Re: Objection to Plan No. 101-1070911 – Hasbon Complex, Jerusalem

**חוות דעת סביבתית מטעם חברת
יוזמות בנושא משטר הרוח**

התנגדות לתכנית 101-1070911 מתחם חסבון, ירושלים- דו"ח מיקרו אקלים לבחינת
משטר הרוחות

איור 7 : רוחות במהירות 6 מ"ש' - מבט על

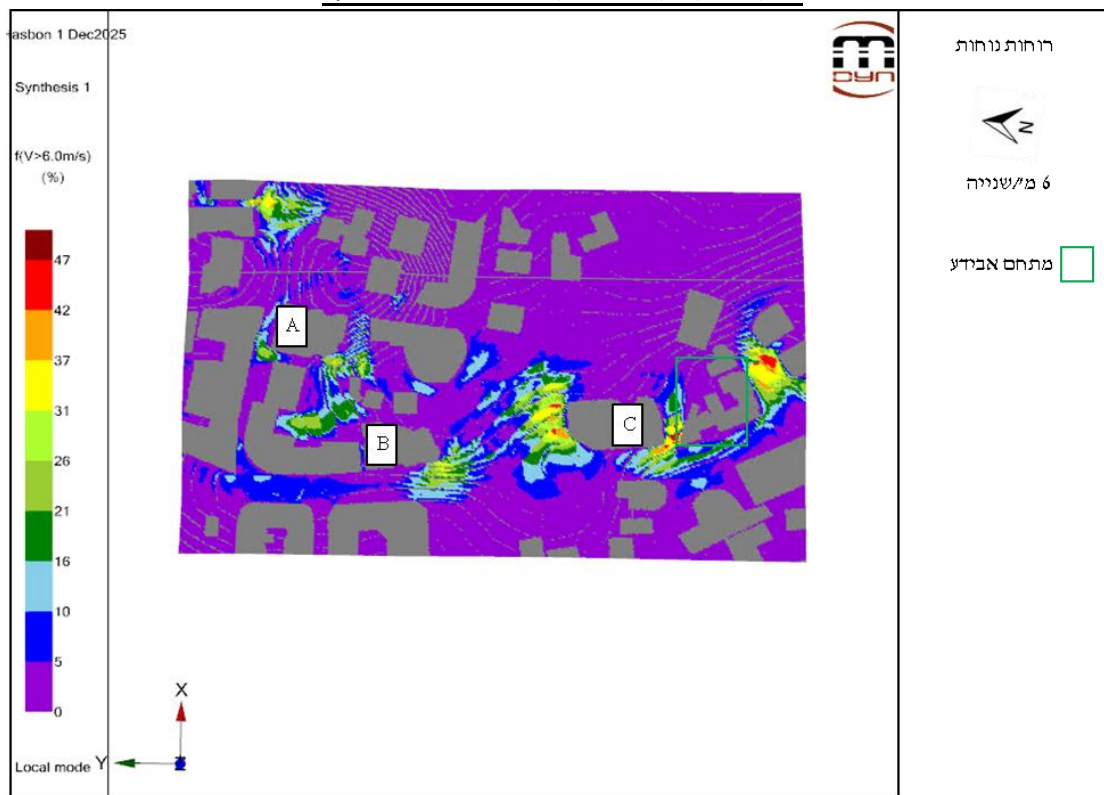
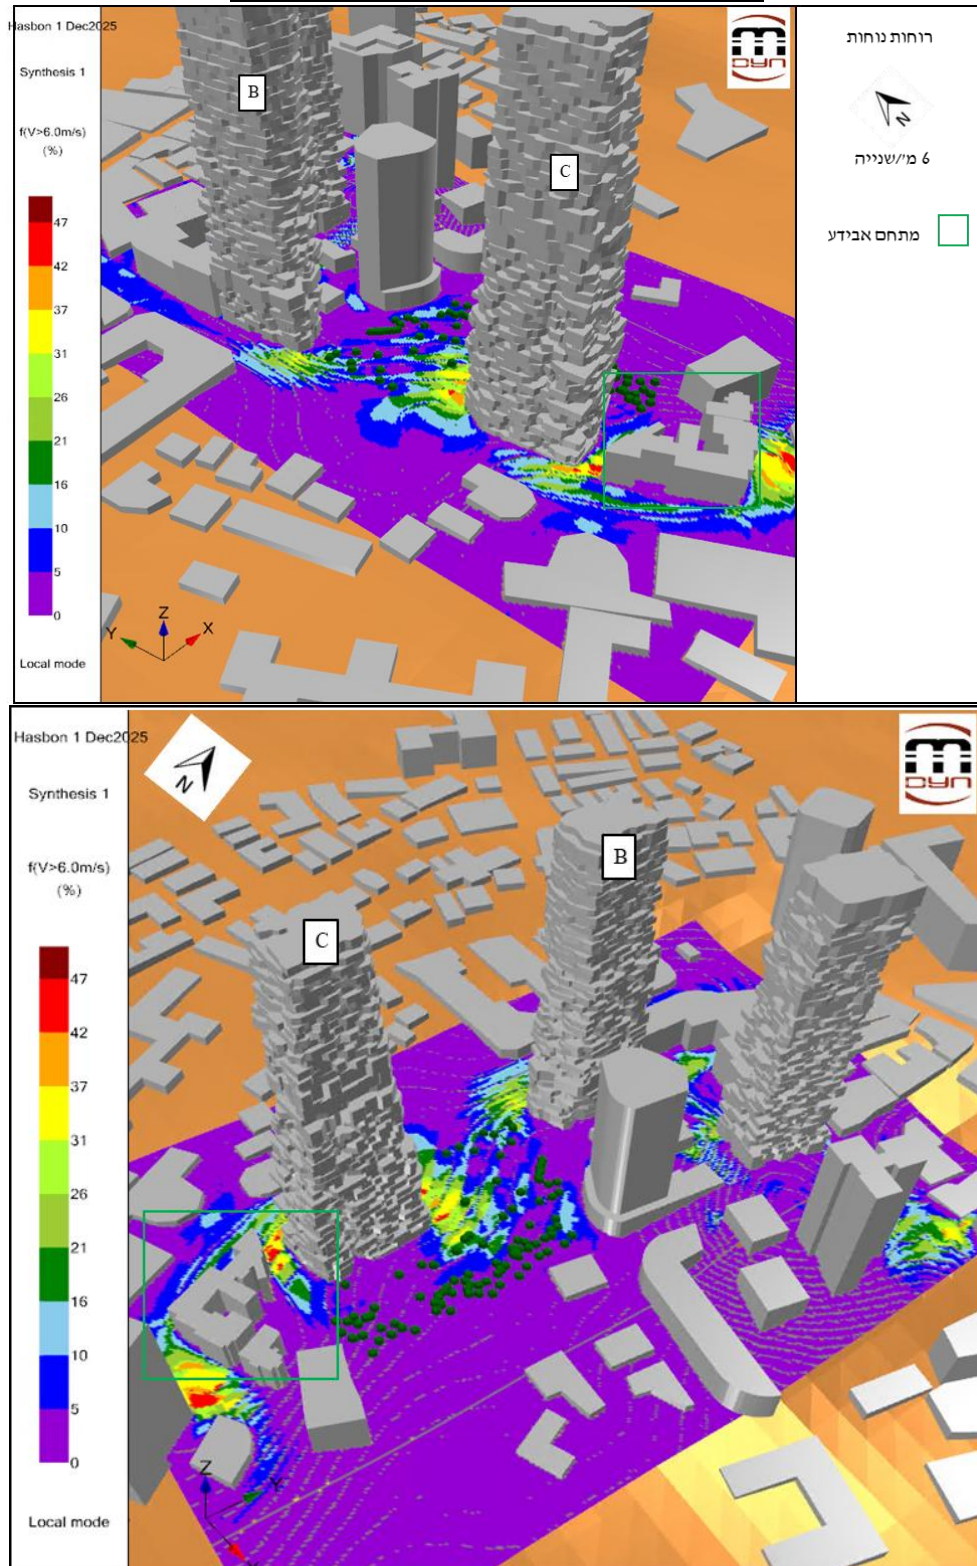
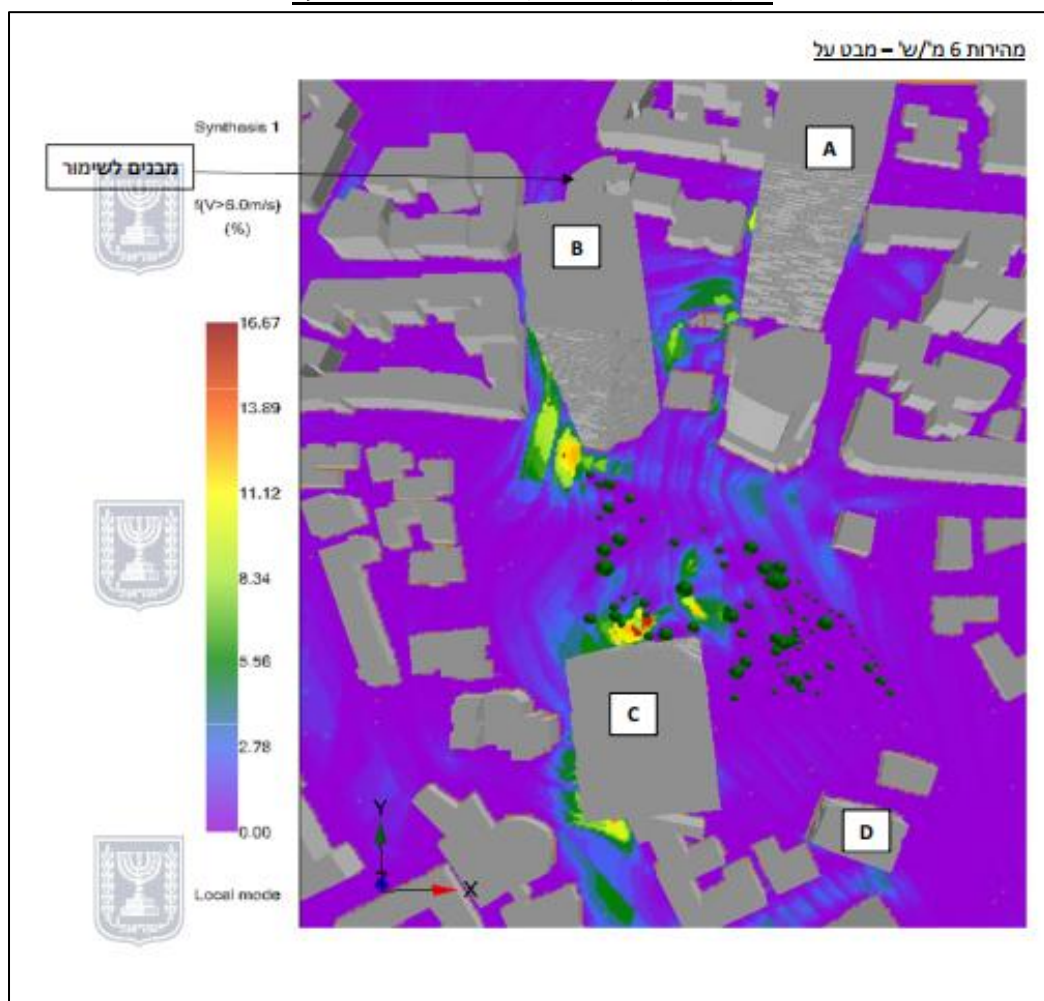
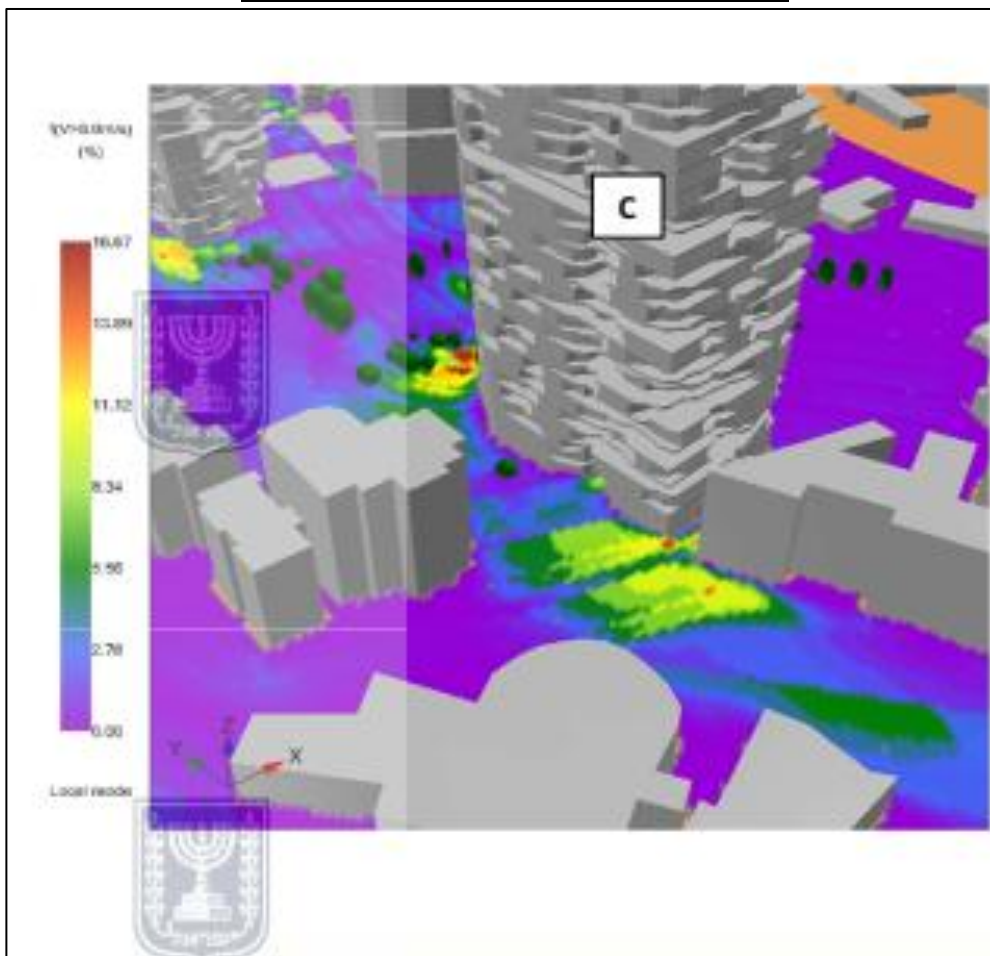
מניתוח התרשימים ניתן לראות כי קיימת אי אחידות בתוצאות בין שני הדוחות.

בבדיקות שקיימנו נמצא כי במעבר שבין מגדל C (מגדל המסומן בתשריט התכנית באות G) למתחם אבידע המוגדר כאזור מעבר וכן בשצ"פ מצפון למגדל C נמצאו חריגות המגיעות לטווח של עד 42% רוחות הגבוהות מ-6 מ' שנייה. כאשר נצפות הגברות רוח בסדר גודל כזה הן הופכות לחריגות רוח אשר לא מאפשרות שהות בטוחה במרחבים הציבוריים.

ואולם, על פי נספח המיקרו אקלים אשר צורף לתכנית חסבון, ממצאי אנליזות הרוח מצביעות על הגברת רוח במעבר המתוכנן בין מבנה C של מתחם חסבון לבין מתחם אבידע של כ-16% בלבד רוחות הגבוהות מ-6 מ' שנייה, פחות ממחצית ההגברות שנצפו בחוות דעתנו זו. כמו כן, בבדיקות שערנו נמצאה גם חריגה נקודתית במהירויות הרוח בפינה הדרום-מערבית של מבנה C במתחם חסבון.

ממצאי שתי הבדיקות מצביעים על אזורי הגברת רוחות במיקומים דומים, אולם קיימים הבדלים משמעותיים באחוזי ההתרחשות של מהירויות רוח העולות על 6 מ"ש/שנייה. בדיקה זו נועדה לבחון את תנאי הרוח במעבר הולכי הרגל שבין שני המתחמים.

בדוח המקורי שצורף לתכנית חסבון הוגדר אזור זה כמעבר המיועד להליכה בלבד, וצוין כי בהתאם לממצאי הבדיקה לא מתקיימת חריגה מדרישות התקן. לעומת זאת, מבדיקות שנערכו בחוות דעתנו והמפורטות בדוח זה מוצגות חריגות מתדירות מהירות הרוח המותרת באותו מיקום, אשר עשויות לפגוע בנוחות ובבטיחות משתמשי המעבר.

איור 11 : רוחות במהירות 9 מ"ש' - מבט על

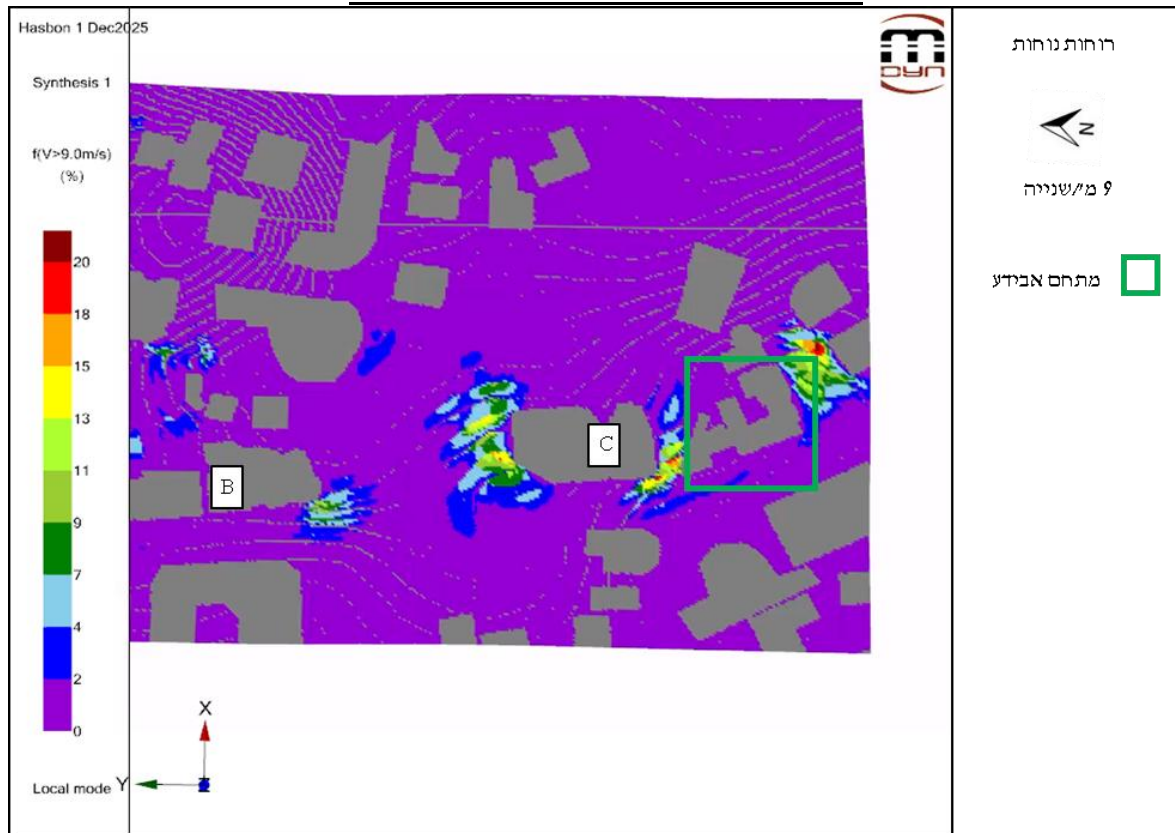
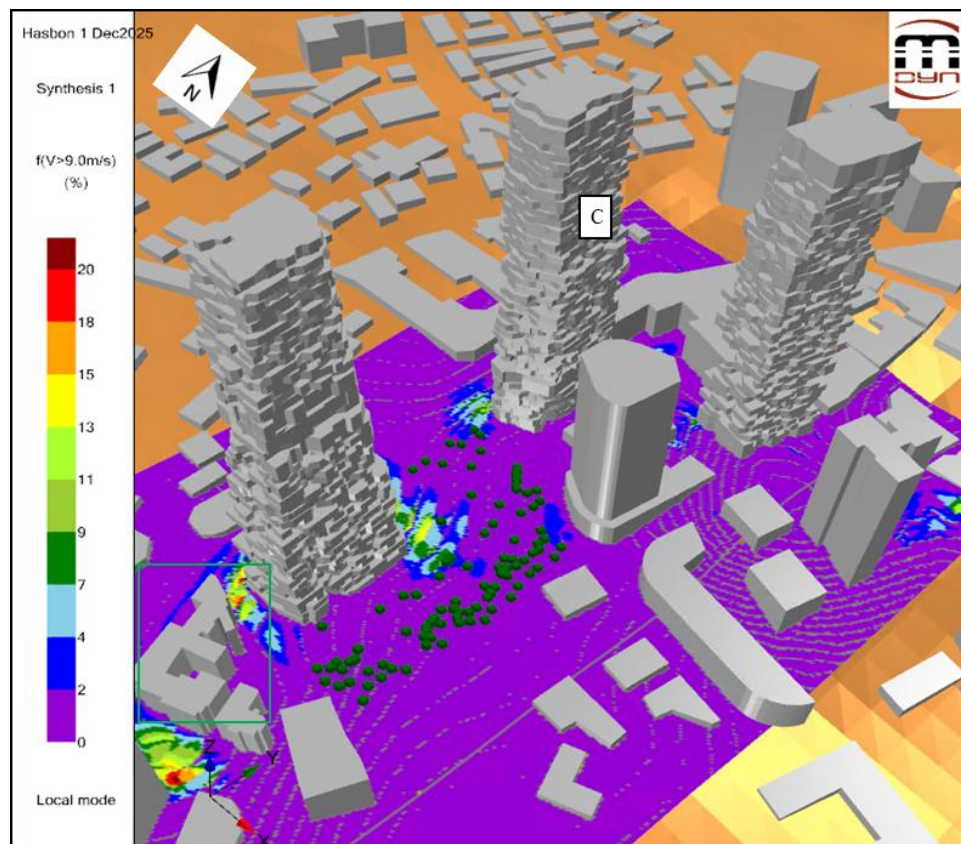
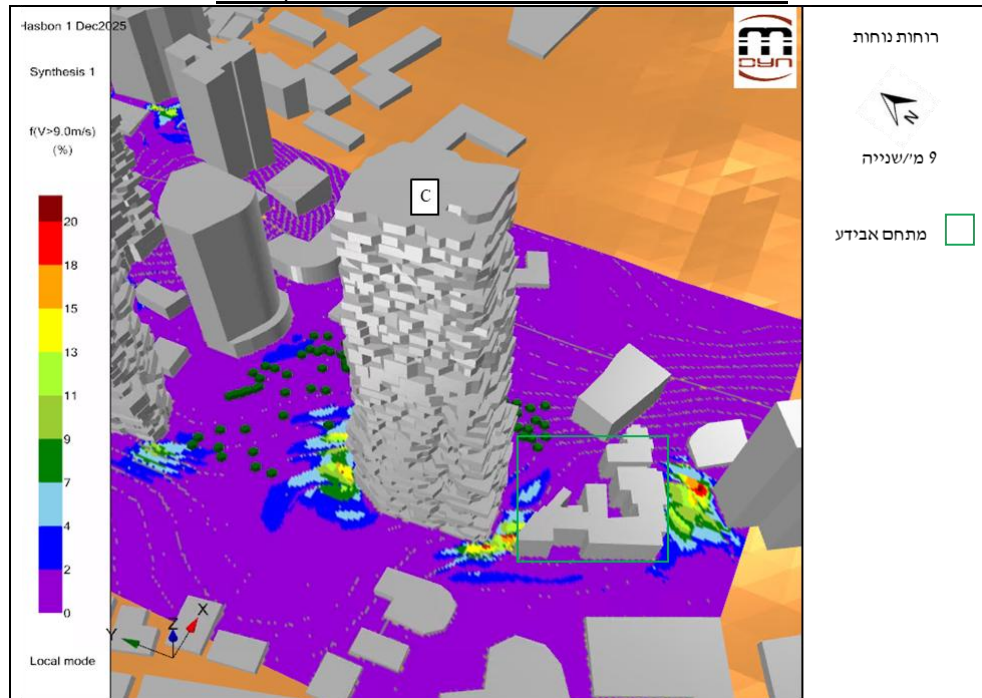
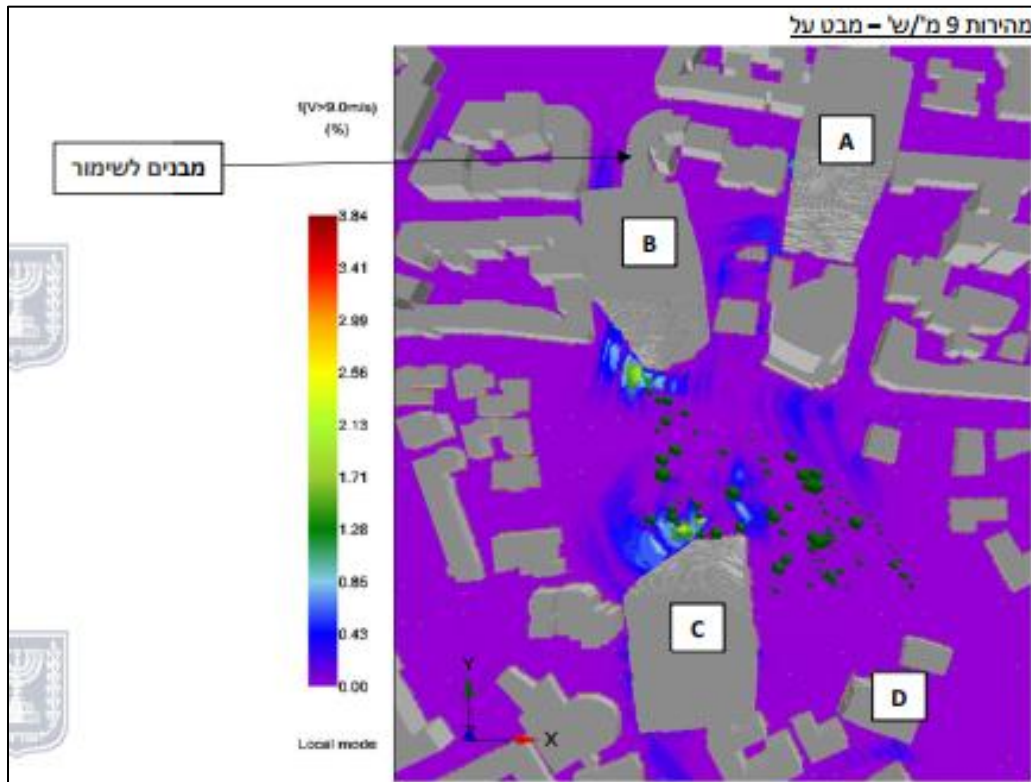
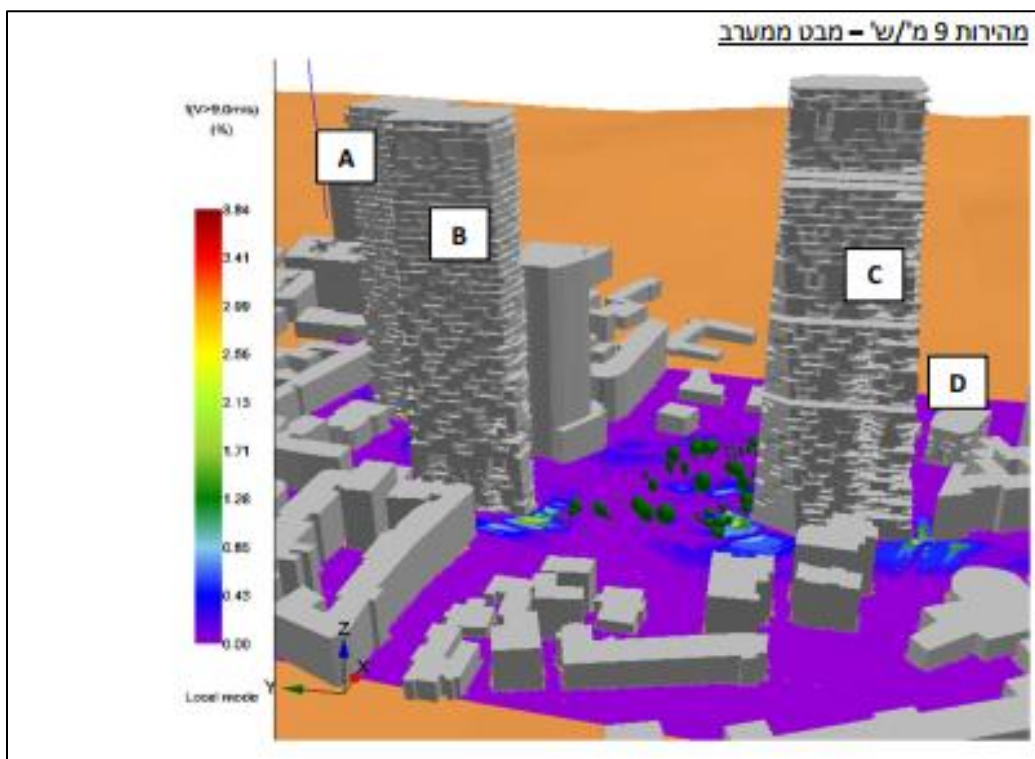
מניתוח התרשימים ניתן לראות כי קיימת אי אחידות בתוצאות שני הדוחות.

על פי הדוח שנערך על ידינו נמצא כי במעבר שבין מגדל C למתחם אבידע המוגדר כאזור מעבר וכן בשצ"פ מצפון למגדל C נמצאו חריגות המגיעות לטווח של עד 16% רוחות הגבוהות מ-9 מ' שנייה. כאשר נצפות הגברות רוח בסדר גודל כזה הן הופכות לחריגות רוח אשר לא מאפשרות שהות בטוחה במרחבים הציבוריים.

ואולם, על פי דוח שצורף לתכנית חסבון, ממצאי אנליזות הרוח מצביעות לכאורה על טורבולנטיות של עד 3.84% רוחות מעל 9 מ' שנייה בכל שטחי התכנית ללא יוצא מן הכלל – ולכן מסתמנת עמידה מלאה בכל הקריטריונים בכל האזורים, משמע, פחות משליש ממהירויות הרוח שנצפו בדוח שנערך על ידינו. גם כאן, מוקדי הגברות הרוח בשתי הבדיקות דומים, אולם קיימים הבדלים באחוזי ההתרחשות של מהירויות רוח העולות על 9 מ' שנייה.

בדוח שצורף לתכנית חסבון נמצא כי באזור המעבר בין מתחם חסבון למתחם אבידע, נראה כי מידת הרוח המתקבלת עומדת בדרישות התקן לרוחות במהירות של 9 מ' שנייה. לעומת זאת, בבדיקות שנערכו על ידינו נמצאו חריגות משמעותיות מתדירות מהירות הרוח המותרת באותו מיקום, אשר עשויות לפגוע בנוחות ובבטיחות משתמשי המעבר.
